***Elettrodotto 380 kV in DT "Gissi-Larino-Foggia"***  
***Verifica di ammissibilità ai sensi della L.R. 24/89 - Regione Molise***

***Allegato 5***  
***Studio di compatibilità del progetto in merito ai beni storico architettonici***

Il presente documento risponde alla relazione istruttoria della Regione Molise protocollata 0006244 del 14 aprile 2014, nella quale venivano elencate le interferenze del progetto proposto da Terna Rete Italia SpA con gli elementi di pianificazione paesaggistica regionale.

**Figura 3 - Estratto di tavola degli ambiti di tutela secondo PTPAVV1 ortofoto e ctr con linee di progetto nel tratto interessato dai sostegni 197-198**

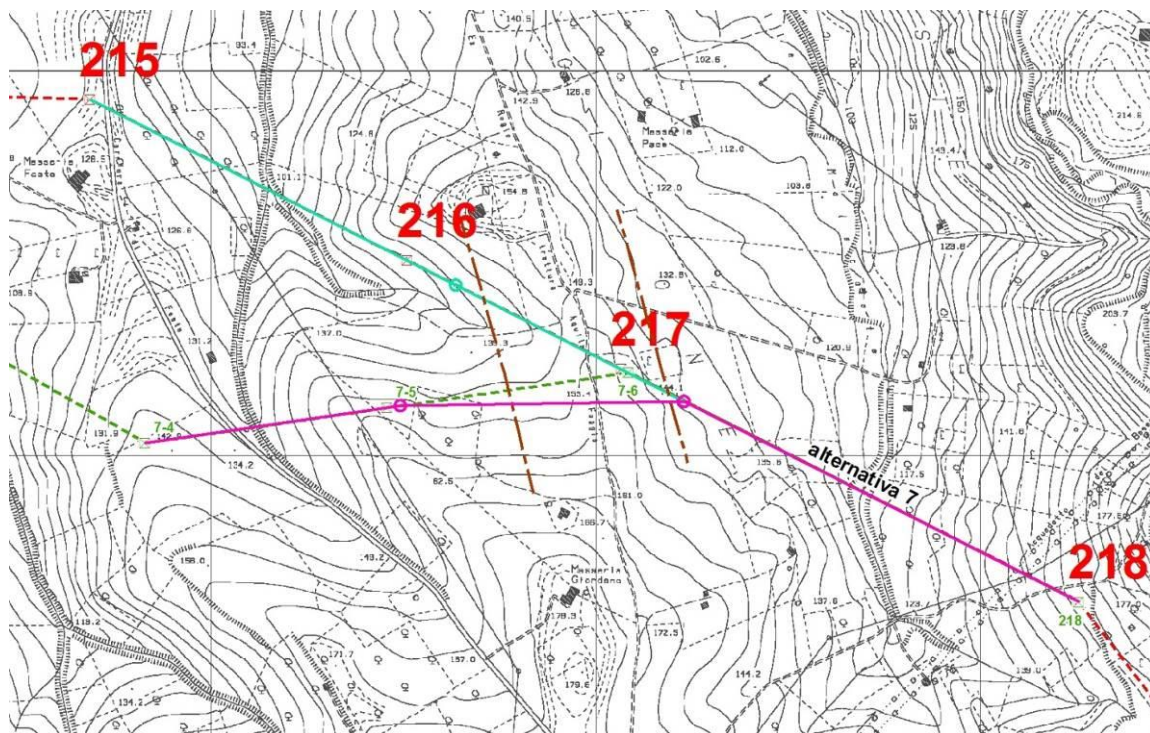
L'interferenza con il tratturo è segnalata tra i sostegni 197 e 198.

La figura che segue identifica il tratto interessato e la fascia di tutela di 50 m relativa al tratturo raffigurata in grigio. Come si vede la distanza minima dal tratturo su ortofoto è di 93 m.

**Figura 5 - Estratto di tavola degli ambiti di tutela secondo PTPAVV1 di ctr con tracciato SIA in rosso e alternativa proposta nel 2014 in verde**

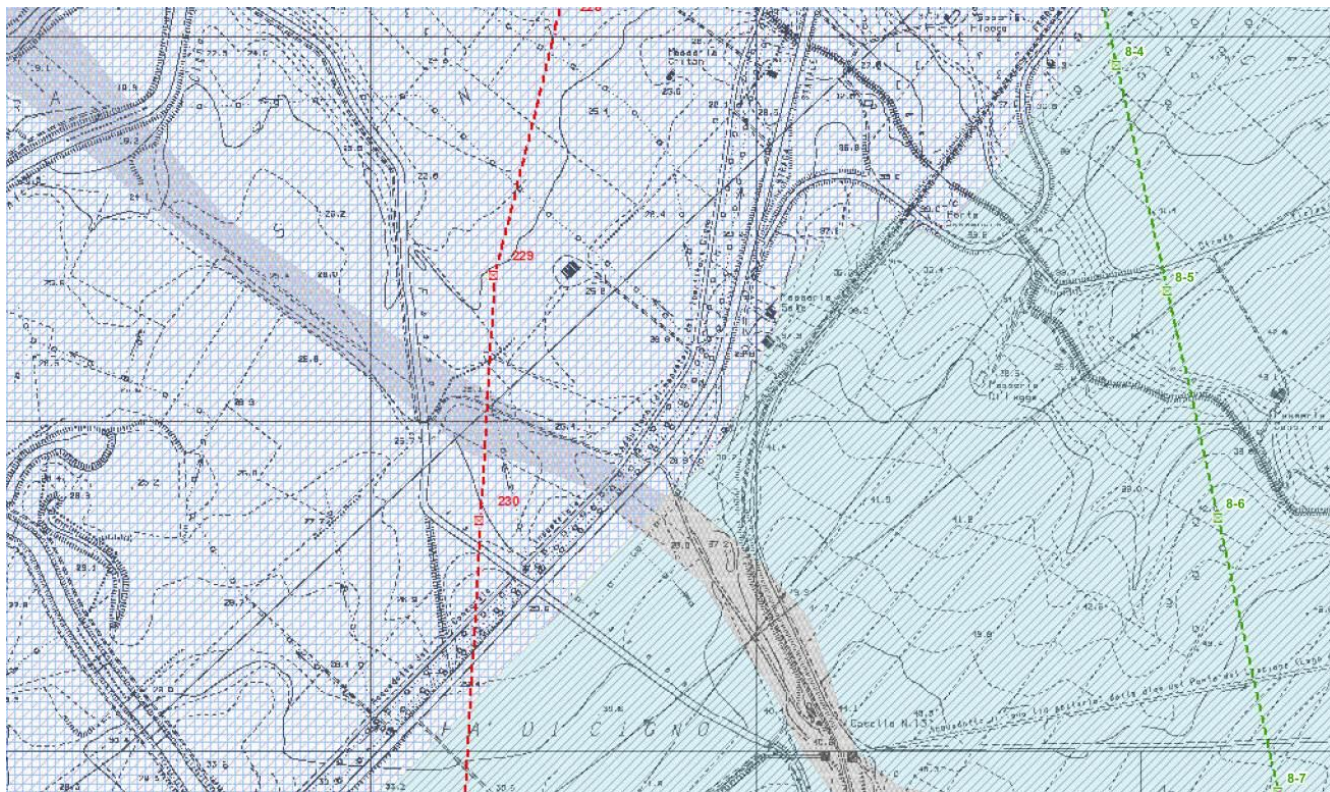
Nel comune di **Portocannone** viene indicato come potenzialmente interferente il sostegno 229, nel comune adiacente di **S.Martino in Pensilis** il successivo sostegno 230.

Figura 6 - Estratto di tavola degli ambiti di tutela secondo PTPAVV1 di carta dei vincoli con aree archeologiche e ortofoto per il tratto 234-235

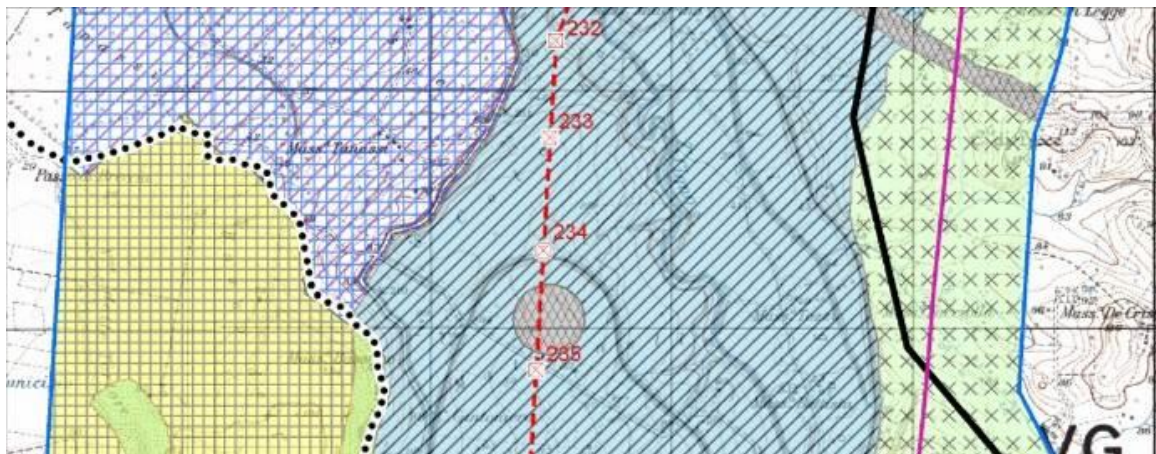
Ancora nel comune di **S.Martino in Pensilis**, nel tratto 234-235, si segnala l' area archeologica oggetto di tutela e rappresentata sulle tavole di piano. L'area non è interessata dai sostegni che risultano esterni alla fascia di rispetto e localizzati a nord della ferrovia che circonda l'area stessa con ampia curva (sost 234) e sud della strada SP85 (sost. 235).

La progettazione dell'alternativa ha consentito di eliminare l'interessamento dell'area archeologica segnalata tra i sostegni 234 e 235 in ogni caso non direttamente interferita dai sostegni e in generale di allontanare la linea rispetto ad un settore interessato da rischio archeologico significativo.

**Figura 7 - Estratto di tavola degli ambiti di tutela secondo PTPAVV1; scala 1:5000**

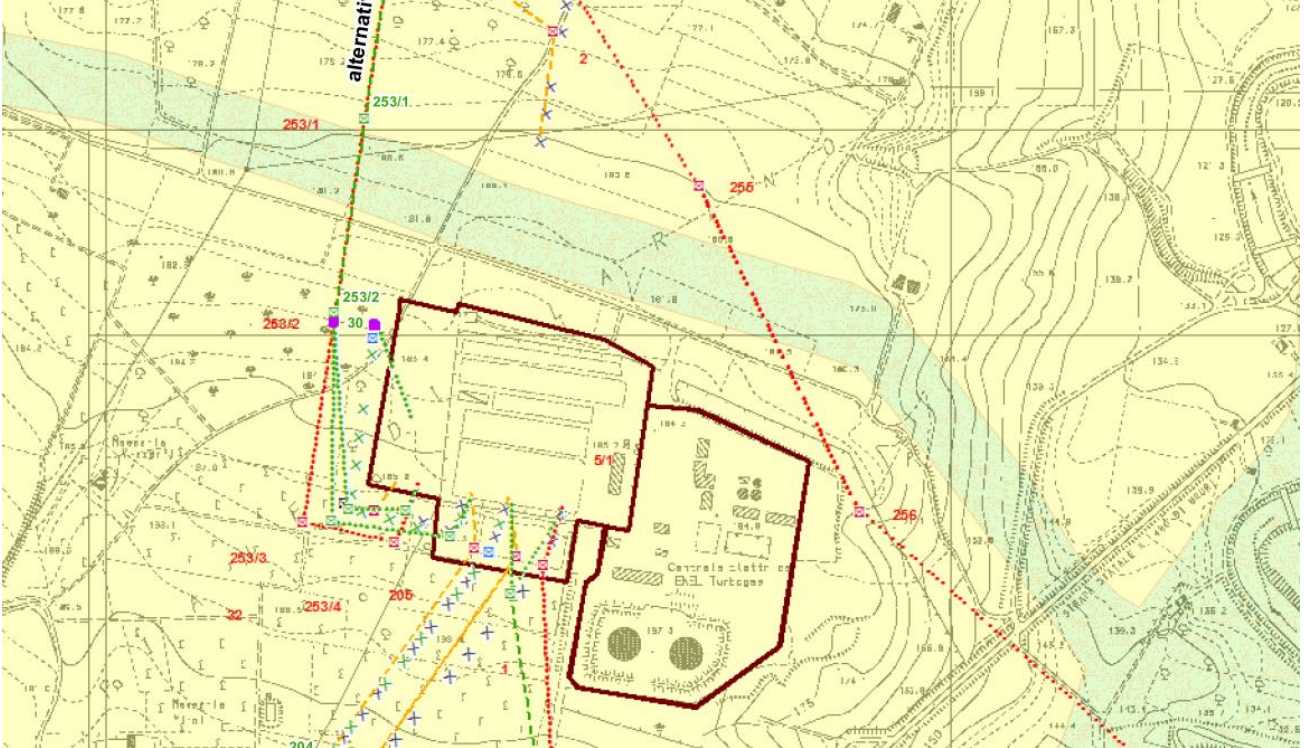
Nel comune di **Larino** sono segnalati come interferenti i sostegni 253/1e 256-257; come visibile nello stralcio che segue estratto dalla carta degli ambiti di tutela, la stazione elettrica di Larino è localizzata al confine dell'area di rispetto del tratturo che percorre tutto il lato nord dell'infrastruttura, di conseguenza, il riassetto dei tratti in ingresso obbligatorio per l'intervento, è necessariamente interferente.

**Figura 9 - Estratto di tavola degli ambiti di tutela secondo PTPAVV1; scala 1:5000**

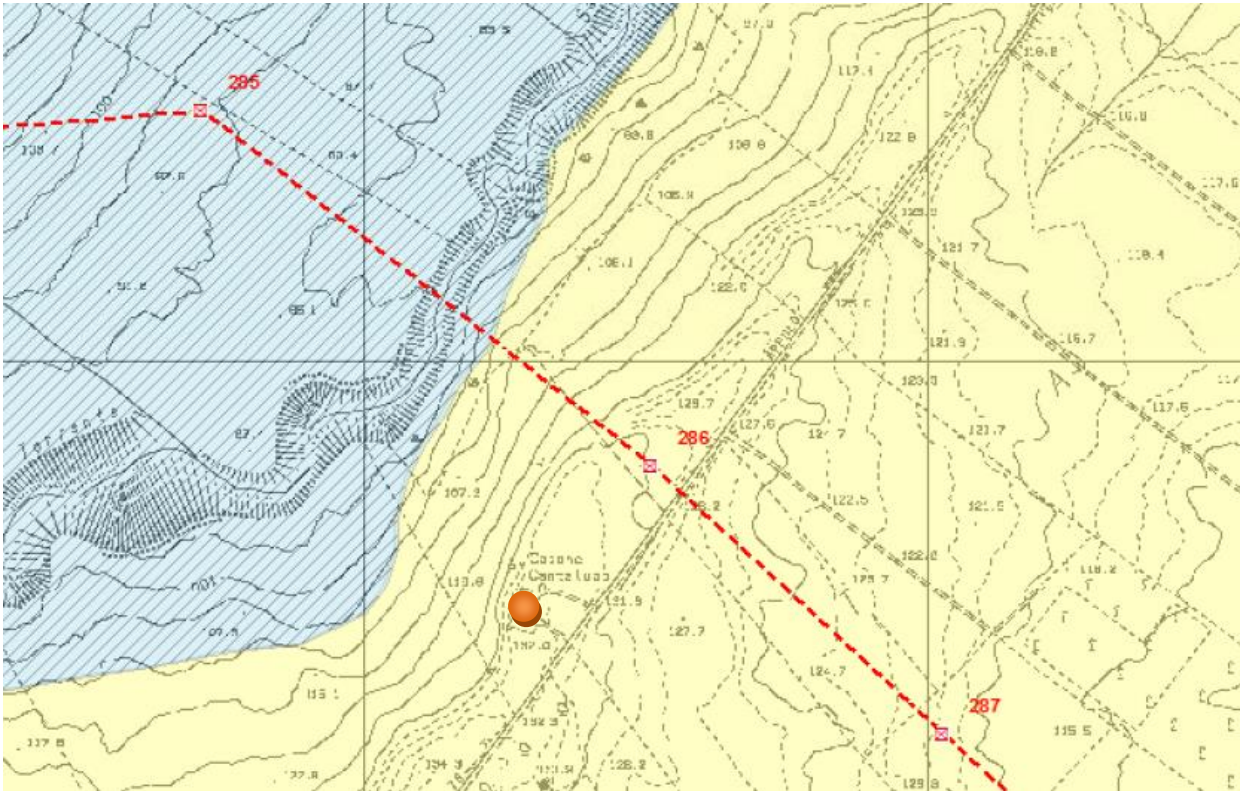
Tra i sostegni 285-286 nel comune di **Rotello** viene segnalata l'area di interesse Casone Cantalupo.

Rotello	285-286	area archeologica	si indicano i sostegni come prossimi all'area di valore storico Casone Cantalupo	la distanza è di 180 m ; la fascia di rispetto è di 50 m	nessuna azione necessaria
---------	---------	----------------------	--	--	------------------------------

Figura 11 - Estratto di tavola di progetto su ctr con indicazione dell'ottimizzazione di tracciato dell'alternativa 8

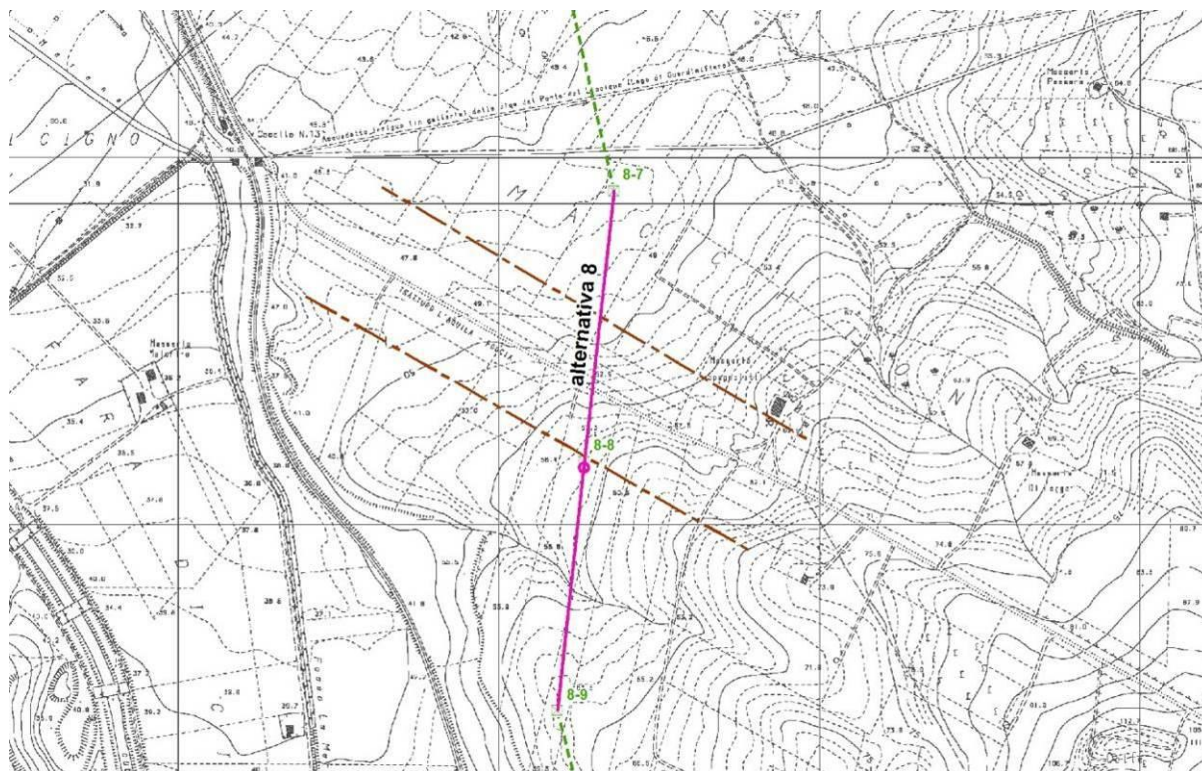
**Alternativa 8; proposta al fine di affiancare il tracciato del nuovo elettrodotto all'elettrodotto esistente a 380 kV Termoli-Larino, sin dal sostegno 227 e fino alla SE di Larino, e con lo scopo di limitare gli attraversamenti del SIC "Torrente Cigno" e ridurre in generale la pressione sul territorio dalle linee esistenti e in progetto;**

- **Ottimizzazione tracciato alternativa n°8 per rispetto fascia di tutela del Tratturo l'Aquila-Foggia; sostegni 8-7 8-9**
